回 答 書

小平・村山・大和衛生組合管理者

平成29年9月28日付で公告した（仮称）不燃・粗大ごみ処理施設整備工事に対する質問について、下記のとおり回答します。

巻末資料 2 : 上水及び電気の取り合い点

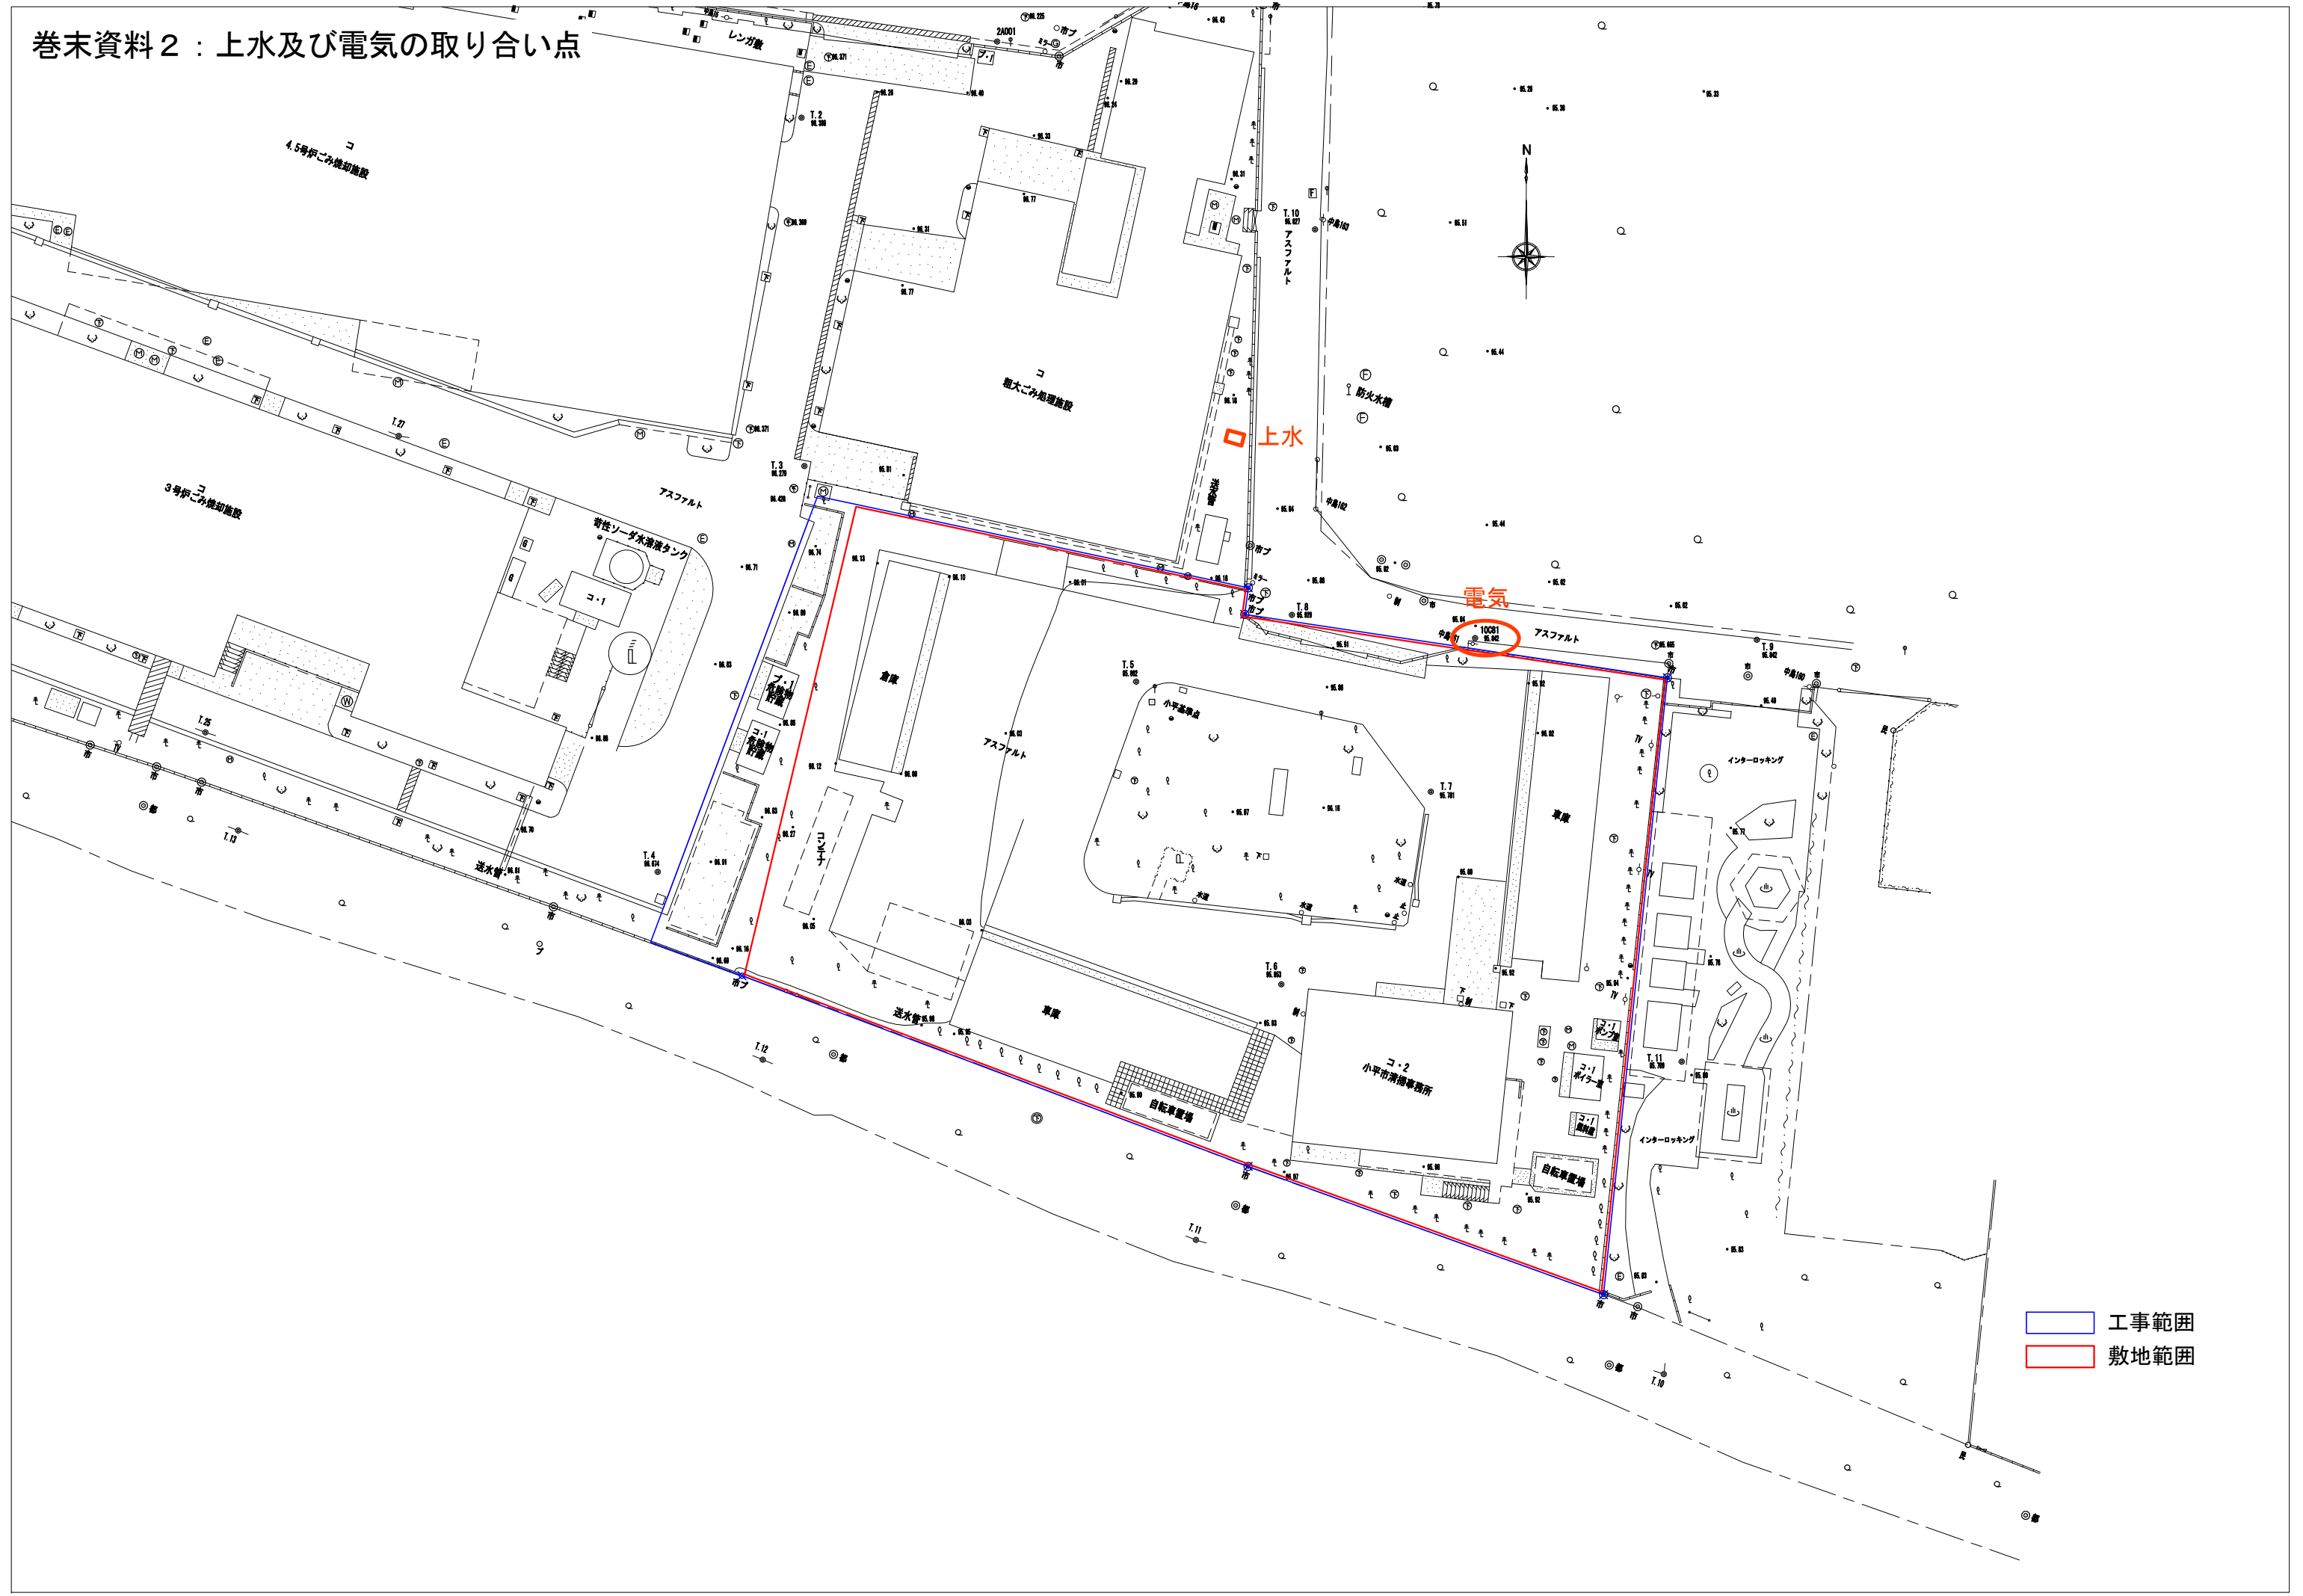
No.	頁	大項目	中項目	小項目	項目名	質問の内容	回答の内容
2-61	3-19	第3章	第2節	5	表3-3	屋根材質について“ALC等”と記載されていますが、ALCは振動、吸湿等により、割れや粉落ちが発生します。上部から破片や粉体が落下する恐れがある為、屋根に関しては折半屋根等の鋼板製として宜しいでしょうか。	仕様書のとおりとさせていただきます。
2-62	3-23	第3章	第2節	6	(5) 外構設備	① ユーティリティ引込位置 “ユーティリティ引込位置は添付資料による”とありますが、添付資料に入っていないと思われましてので提示願います。	回答No2-6をご参照ください。
2-63	3-35	第3章	第4節	2	(1) 建築主幹盤	③ ウ ”…「第3章 第4節 3 動力設備」の中央制御盤の…”とありますが、同項にはディスプレイの記載がありませんので誤記と理解して宜しいでしょうか。	お見込みのとおりです。ディスプレイは設置してください。
2-64	3-44	第3章	第4節	6	(3) 内線設備	①内線電話機 内線電話について、固定式とPHS等の移動式の2種類が混在することになっております。利便性を考え、どちらか一方を採用頂けないでしょうか。	仕様書のとおりとさせていただきます。
2-65	4-2	第4章	第1節	2	(3) 詳細調査	詳細調査 詳細調査を実施した結果汚染が確認され、土壌浄化を行う場合は土壌浄化については範囲外と考えて宜しいでしょうか。	お見込みのとおりです。
2-66	5-1	第4章	第1節	-	-	解体撤去に関して、下記については、記載のとおりとして頂けないでしょうか。 ・ 什器類や、コンテナ類、不要機器類等は、組合殿にて撤去願います。 撤去しない場合は、数量を提示願います。 ・ 廃バイク、廃自転車等があれば、組合殿にて撤去願います。 (登録等がある持主にて撤去) ・ 監視カメラ等、現状使用している機器設備類に関しては、組合殿については、組合殿にて移設願います。もしくは協議にて決定願います。	1点目については、原則本組合で撤去します。 2点目については、本組合で撤去します。 3点目については、本組合で撤去しますが、一部は協議にて受注者に撤去等を依頼する項目が発生する可能性があります。
